05-01-00 - Direzione Generale dell'Ambiente

Oggetto: [ID: 10855] Procedura di V.I.A.- P.N.I.E.C. ai sensi dell'art.23 del D.Lgs 152/2006 relativa al Progetto di un Parco Eolico da 50,4 MW composto da 7 turbine e relative opere di connessione alla RTN situato nel Comune di Isili (SU) Proponente: Sardeolica S.r.l - Autorità Competente: Ministero dell'Ambiente e della Sicurezza Energetica (M.A.S.E.). Trasmissione osservazioni

Oggetto: VIA083 - Procedura di V.I.A. - P.N.I.E.C., ai sensi dell'art. 23 del D.Lgs. 152/2006, e s. m.i., relativa al Progetto di un Parco Eolico da 50,4 MW composto da 7 turbine e relative opere di connessione alla R.T.N. situato nel Comune di Isili (SU) Proponente: Sardeolica S.r.l - Autorità Competente: Ministero dell'Ambiente e della Sicurezza Energetica (M.A.S.E.). Richiesta contributi istruttori. Richiesta integrazioni.

PARALLELISMO CON ACQUEDOTTO ESISTENTE
CONDOTTE / CAVIDOTTI DN ≤ 250

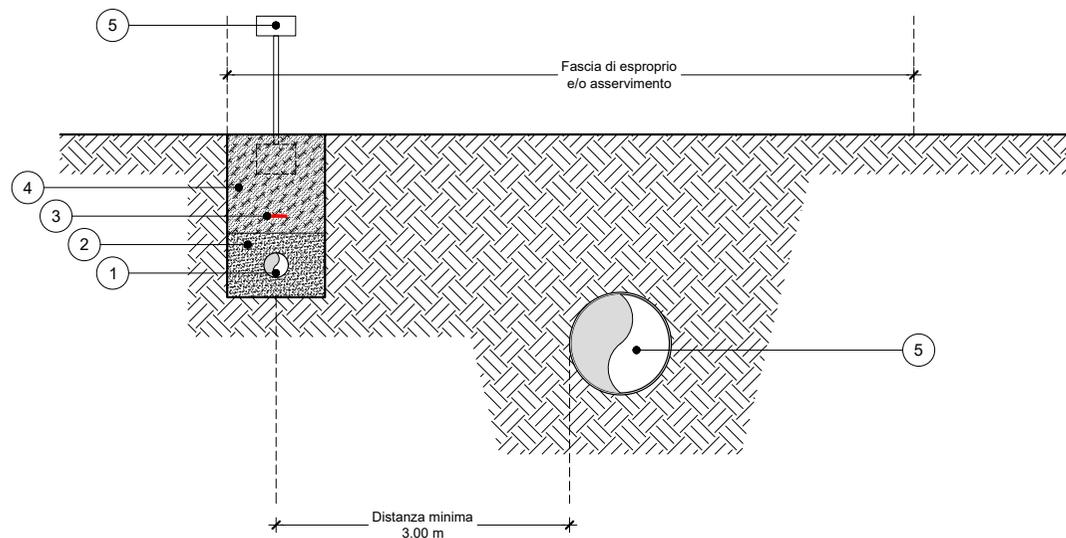
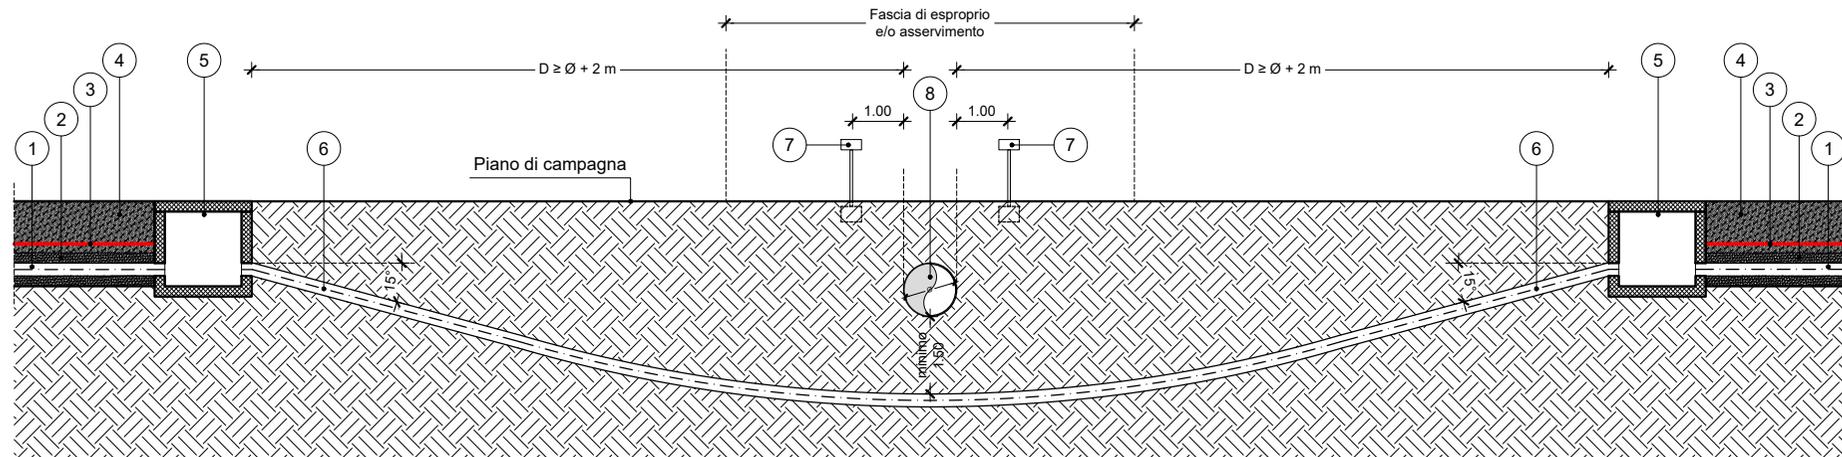
- Acquedotto Perd'e Cuaddu-Is Barrocos (Cod SIMR 7A.C3)
Interferenza e parallelismo con cavidotto di connessione nuova Stazione Terna
3. con riferimento alla schematizzazione planimetrica riportata in allegato, si rileva che il tracciato dell'elettrodotta di connessione dell'impianto eolico con la nuova Stazione Terna e la viabilità di accesso all'aerogeneratore IS_05, attraversano il sedime delle opere acquedottistiche sopra descritte, ma nella documentazione di progetto non si rinviene alcun elaborato di dettaglio che illustri le modalità di risoluzione delle interferenze sopra riportate.

- 1) relazione tecnica specificamente dedicata alle interferenze dei lavori con le opere del SIMR, illustrativa delle modalità di risoluzione delle interferenze e delle soluzioni tecnologiche adottate. Queste dovranno essere compatibili con le modalità standard adottate dall'ENAS per la risoluzione delle interferenze originate da attraversamenti e/o parallelismi, in particolare dovrà essere assicurata la coerenza con lo schema tipo allegato (allegati 1 e 2);

INTERFERENZA CON ACQUEDOTTO ESISTENTE
CAVIDOTTO PEAD INTERRATO MEDIANTE T.O.C.
SOTTO CONDOTTA ESISTENTE

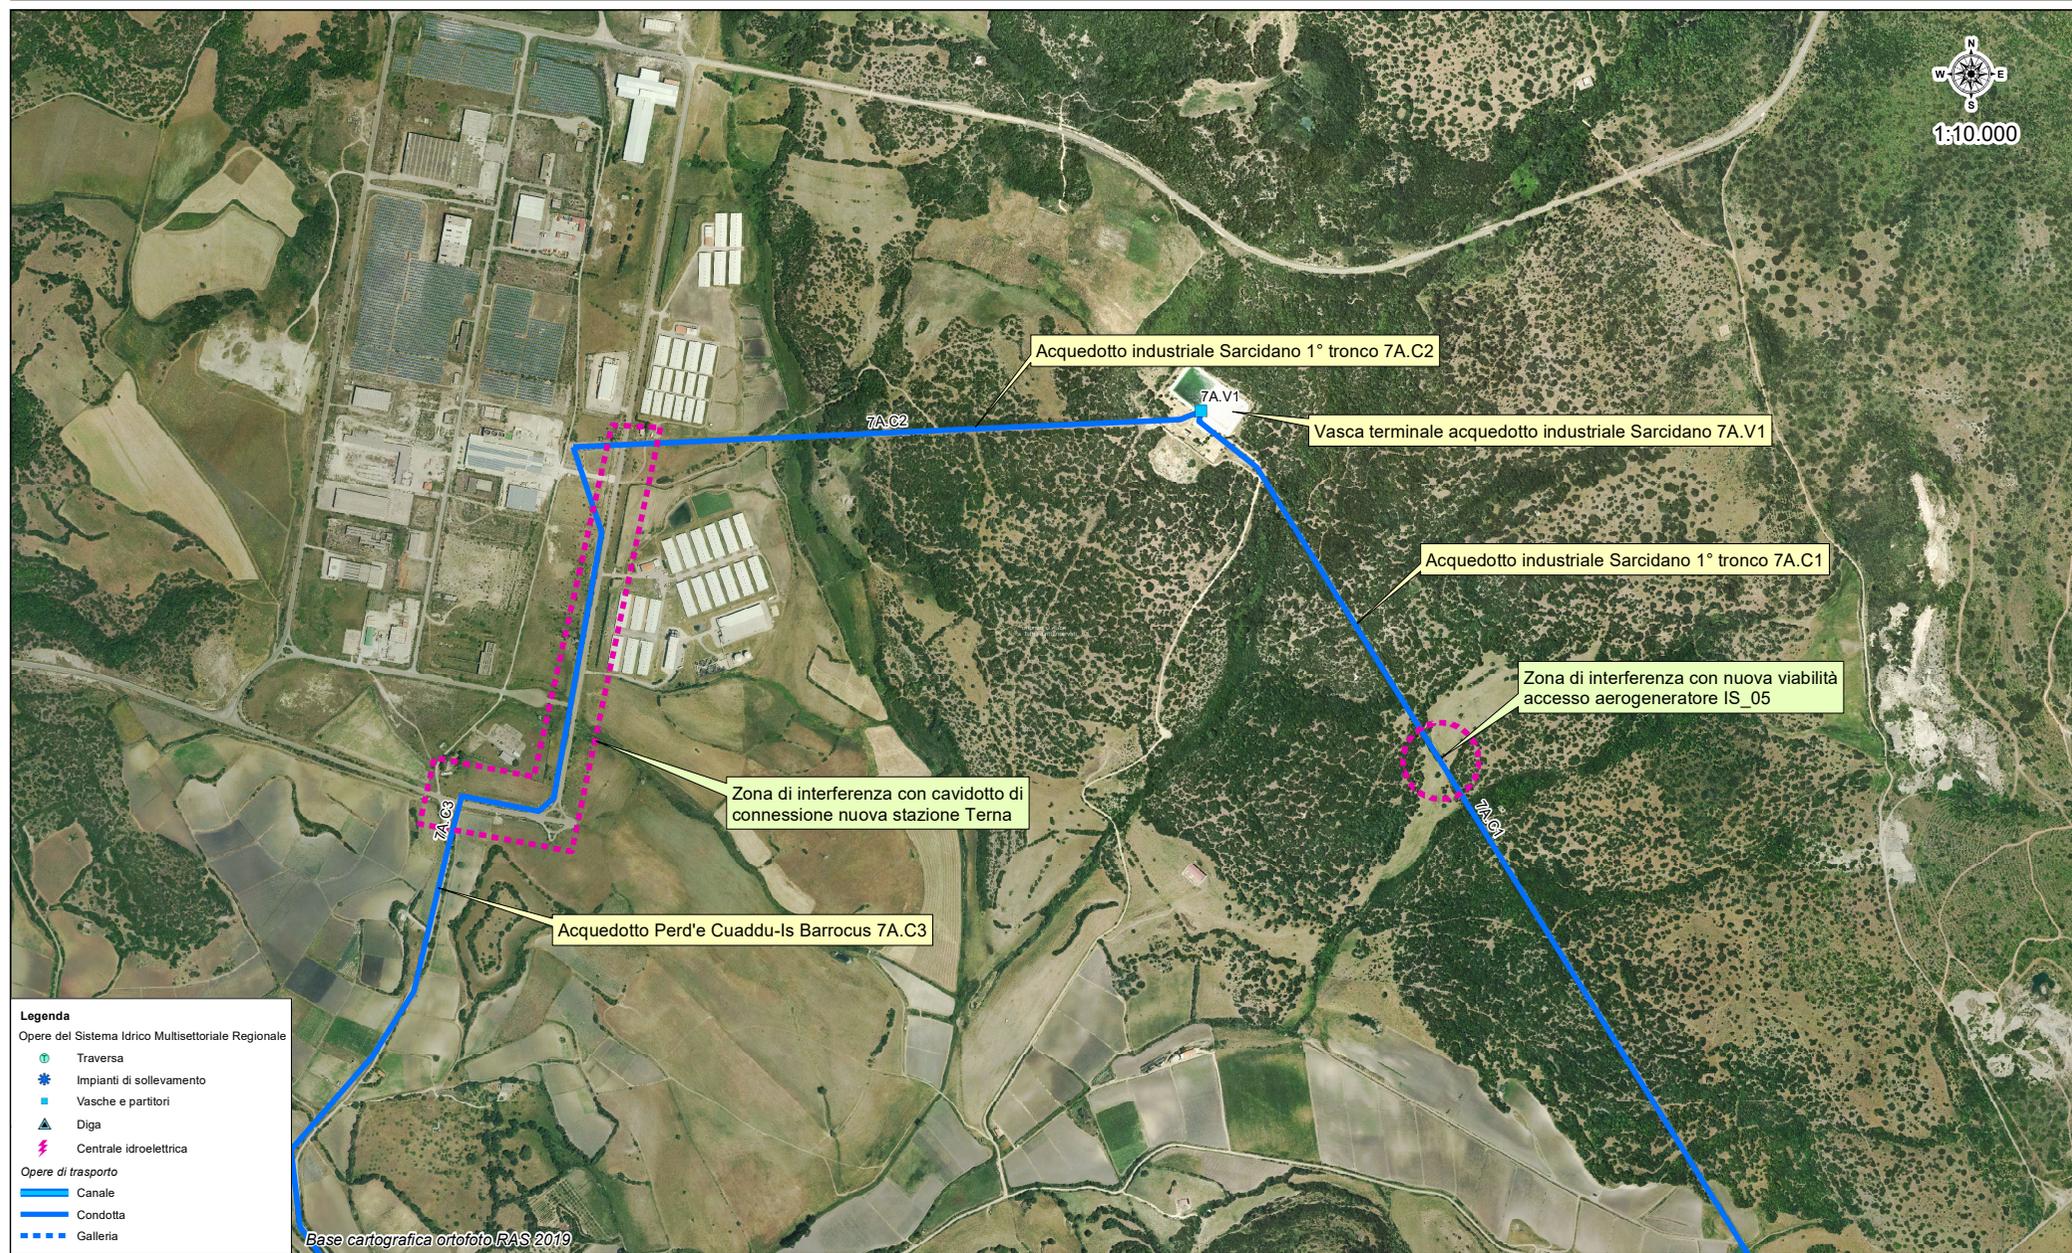
- Acquedotto industriale Sarcidano 1°tronco (Cod SIMR 7A.C1)
Interferenza con nuova viabilità accesso aerogeneratore IS_05
 - Acquedotto industriale Sarcidano 2°tronco (Cod SIMR 7A.C2)
Interferenza con cavidotto di connessione nuova Stazione Terna
